## 改善箇所説明図

### 不具合内容及び原因

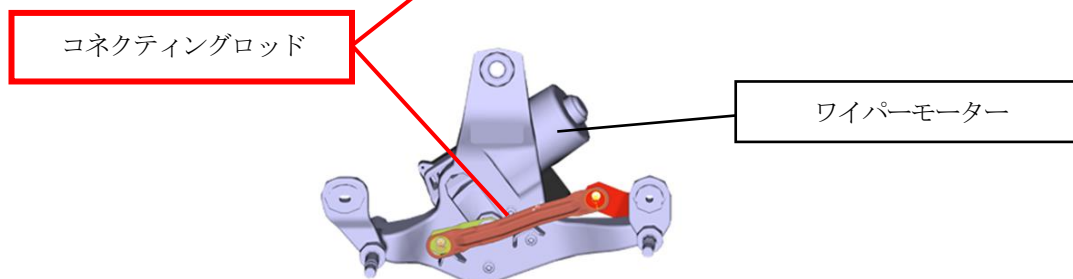
フロントウインドウワイパーにおいて、材料特性の検討が不十分なため、ワイパーモーターと右側ワイパーアームを接続しているコネクティングロッドの強度が不足しているものがある。そのため、強い応力が繰り返しかかると変形し、ワイパーモーターとの接続が外れることによりワイパーが機能しなくなり、降雨時の視界を確保できなくなるおそれがある。

全車両、右側ワイパーのコネクティングロッドを対策部品に交換する。
